ВТУЛКИ ЦЕНТРИРУЮЩИЕ ДЛЯ МОДЕЛЬНЫХ ПЛИТ

ГОСТ
20126—74

**Изменение № 1 ГОСТ 20126—74 Втулки центрирующие для модельных плит.
Конструкция и размеры**

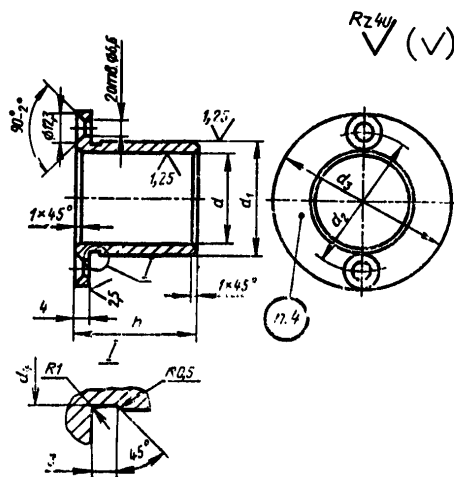
Пункт 1. Заменить обозначения: A_3 на H8; Pr на г6;
таблица. Заменить наименование графы: «Теоретическая масса, кг» на
«Масса, кг, не более»;
таблицу дополнить новым типоразмером втулки:

| Обозначение штука | d (пред. откл. по Н8) | d_1 (пред. откл. по г6) | d_2 (пред. откл. $\pm 0,2$) | d_3 | d_4 | h | Масса, кг, не более |
| 0290-0855 | 20 | 25 | 38 | 52 | 24,5 | 20 | 0,04 |
